# Kan SKB knyta ihop Säcken?!

# Kärnavfallsrådets begäran om Kompletteringar

SKB Ansökan Bilaga SR, Fig 3-1 sid. 7:

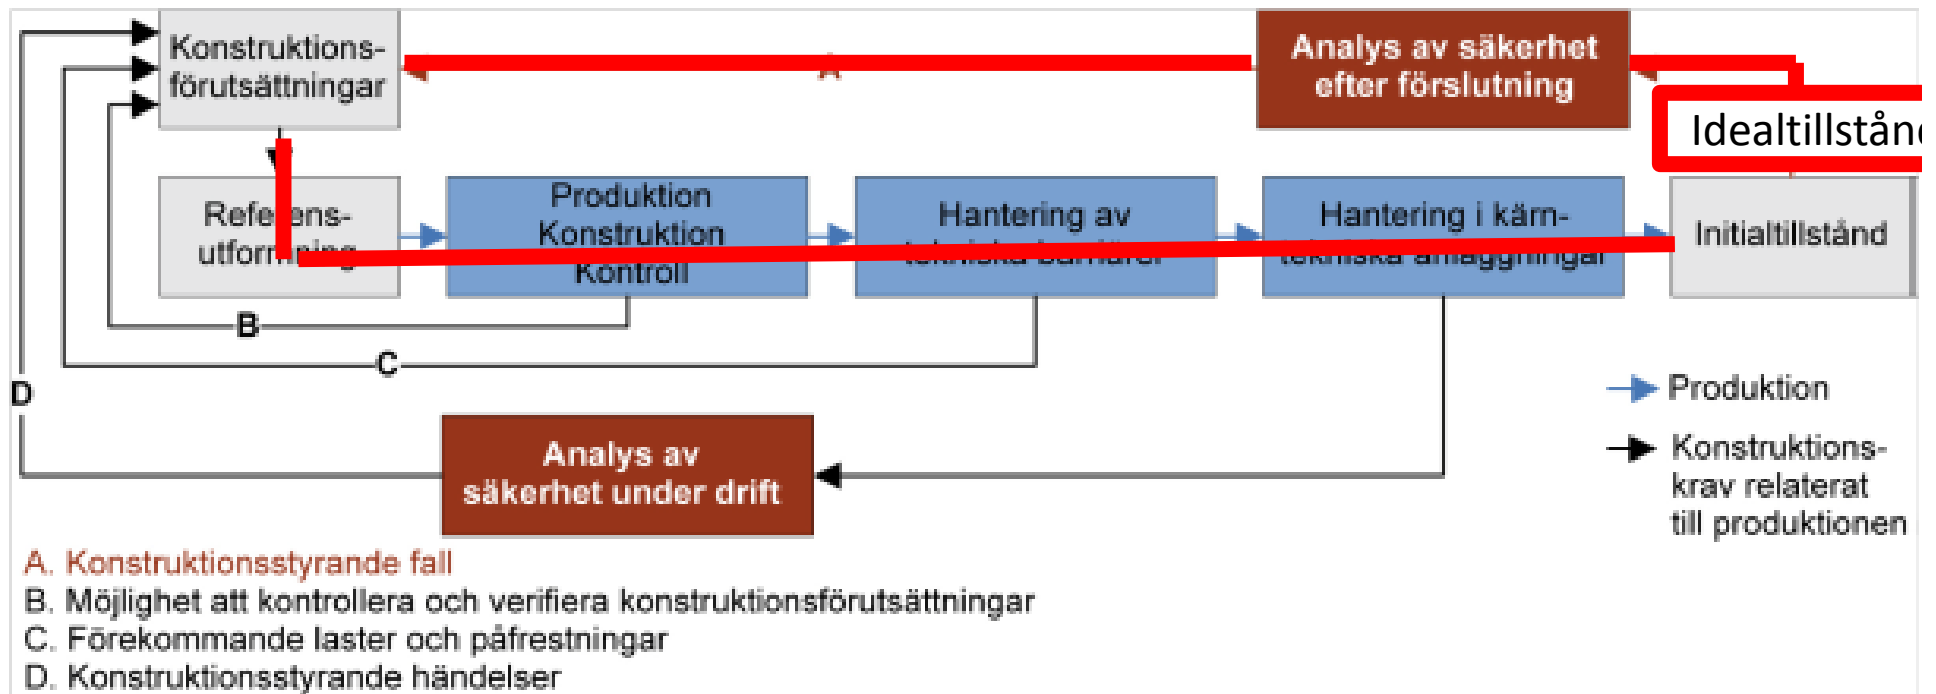
# I SKB:s version kan loopen Säkerhetsanalys-Byggnorm- Initialtillstånd programmeras om under Uppförande och Drift

- **Systemanalys:** Systemanalysen bör utgå från figur 2 och klargöra relationerna mellan de tre huvudelementen säkerhetsanalys, byggnorm/konstruktionsförutsättningar och initialtillstånd, och visa hur figuren 2 ska realiseras i organisationen av och relationerna mellan de två huvudprocesserna Uppförande och Säkerhetsanalys.
- **Mätprogram:** Beskrivning av ett mätprogram som gör det möjligt att definiera initialtillståndet för en och samma tidpunkt.
